改善箇所説明図①

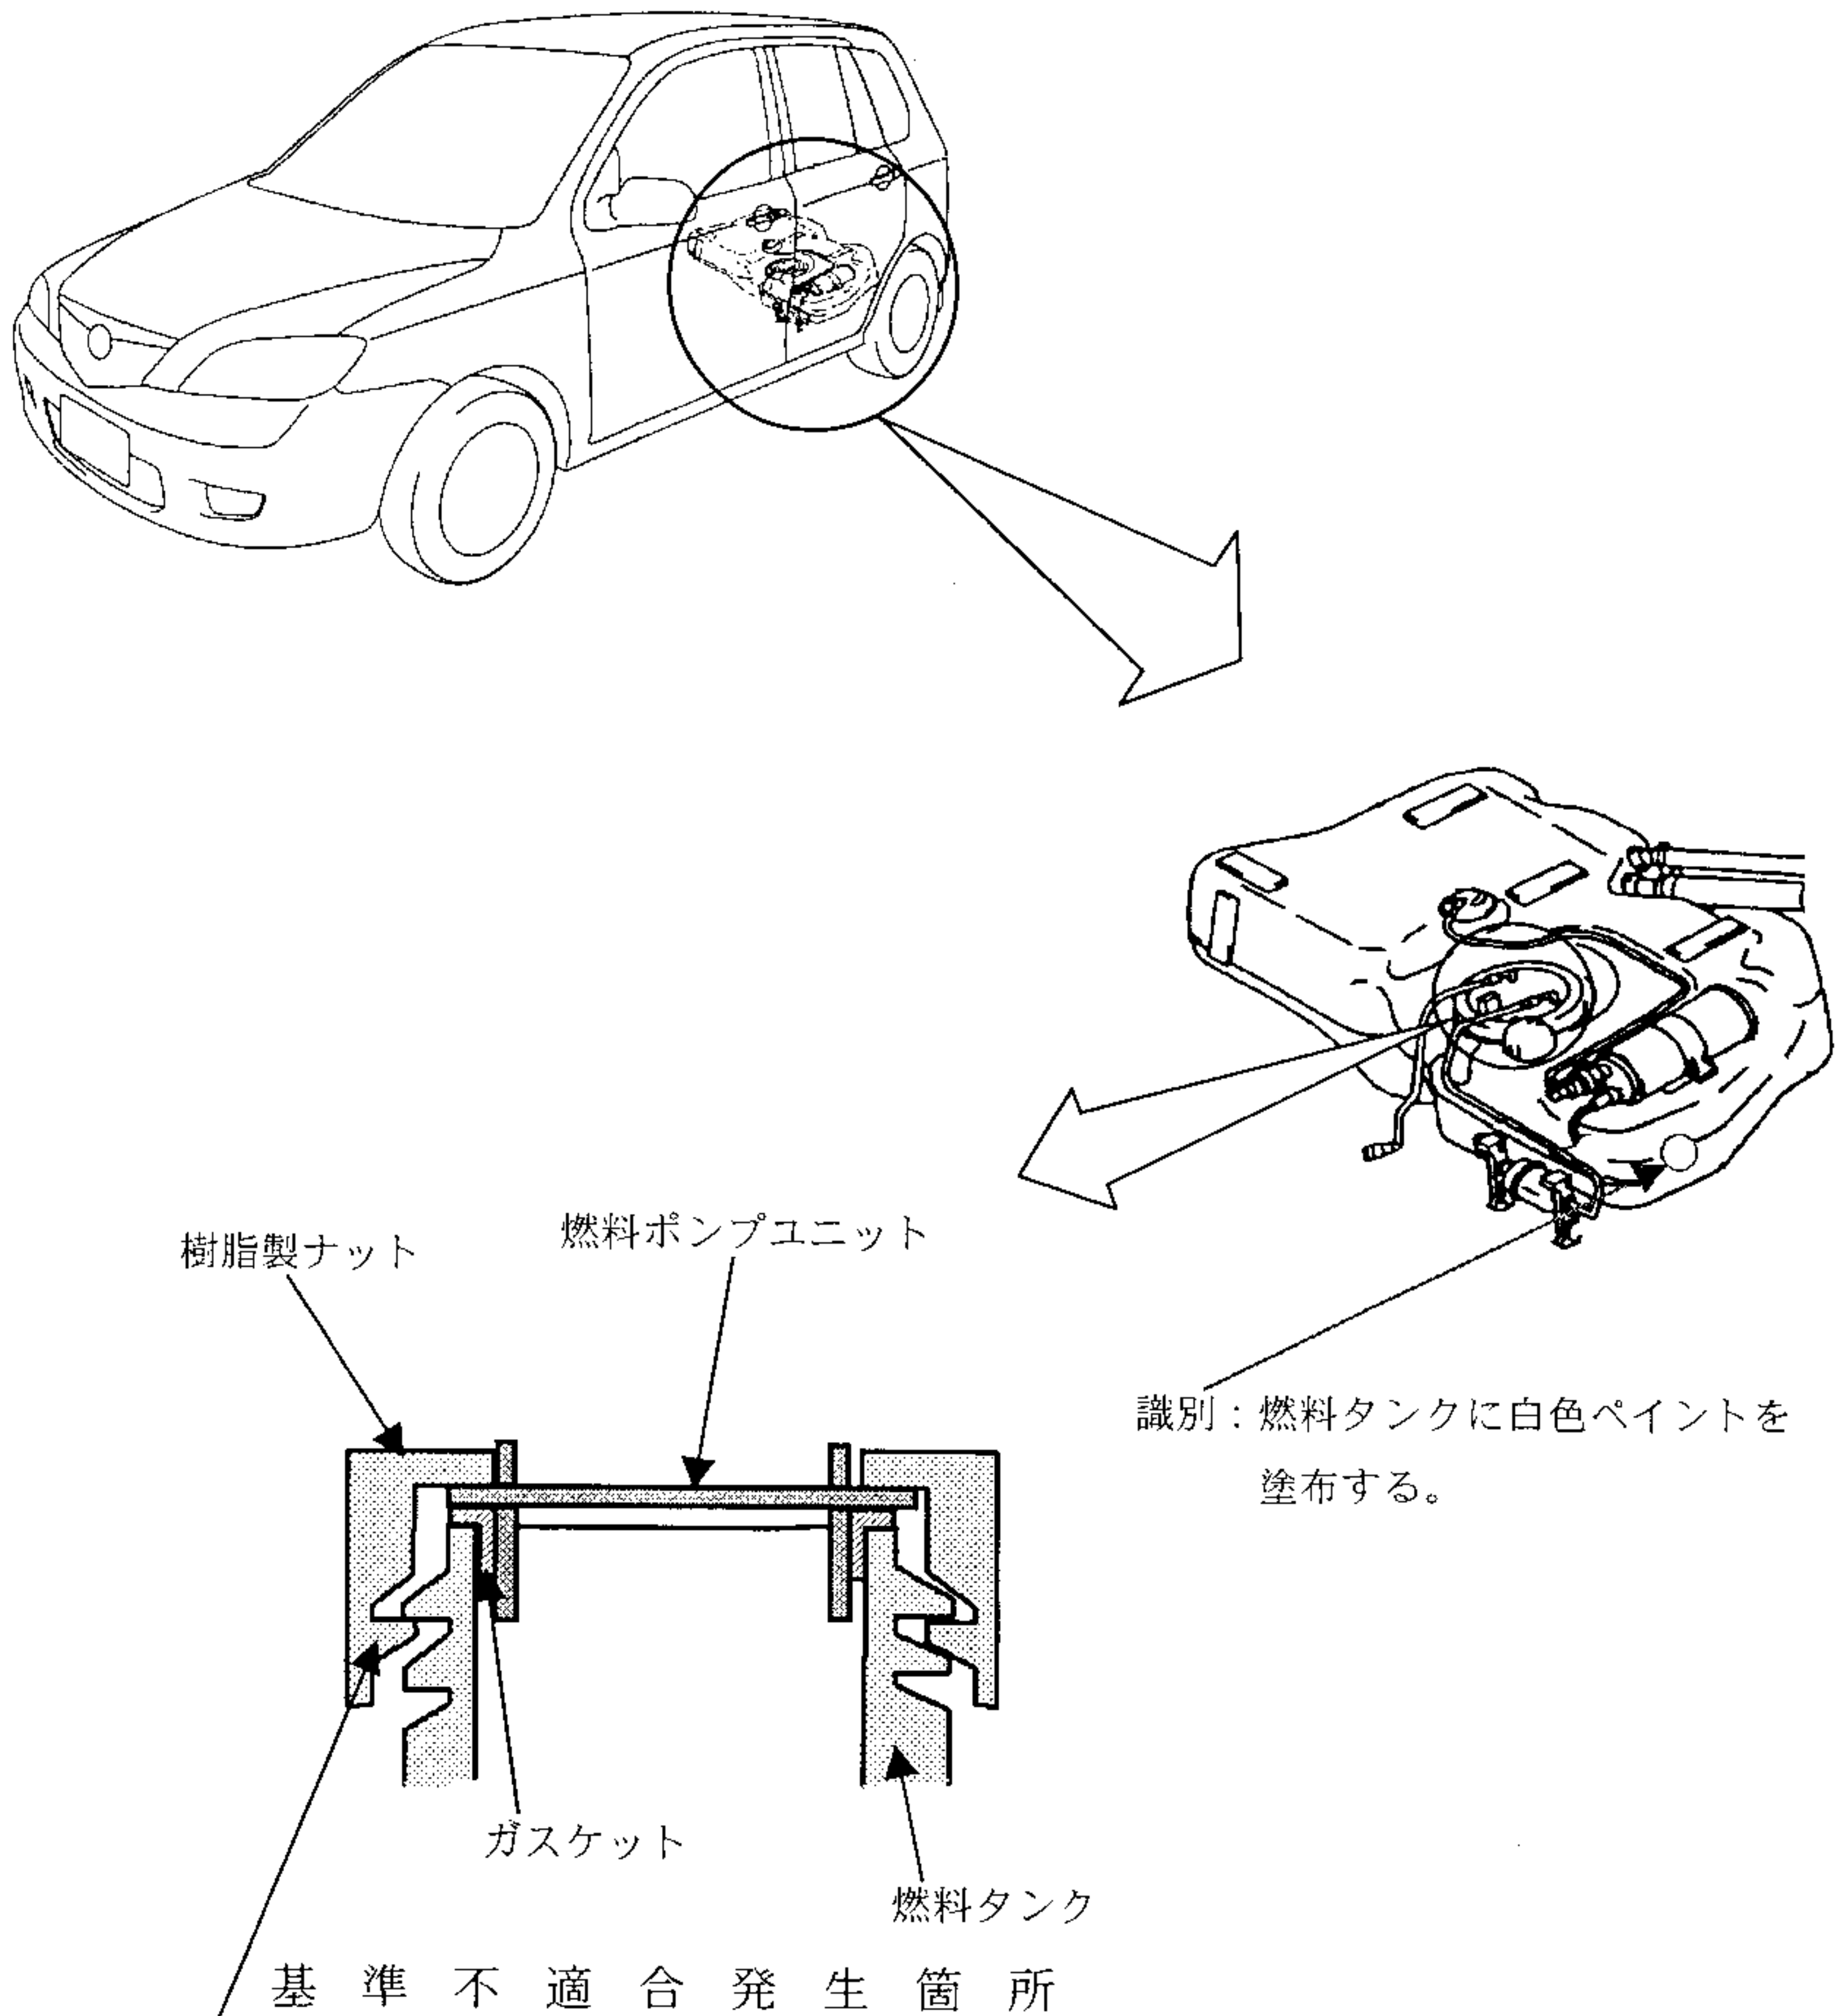
燃料装置において、燃料ポンプユニットを燃料タンクに固定する樹脂製ナットの締付けが不適切なため、当該ナットを斜めに締付けたものがあり、そのままの状態で使用を続けると、燃料満タン時に当該燃料ポンプユニット取付け部から燃料が漏れ、最悪の場合、火災に至るおそれがある。

全車両、当該樹脂製ナットを緩めて外し、再締付けを行う。
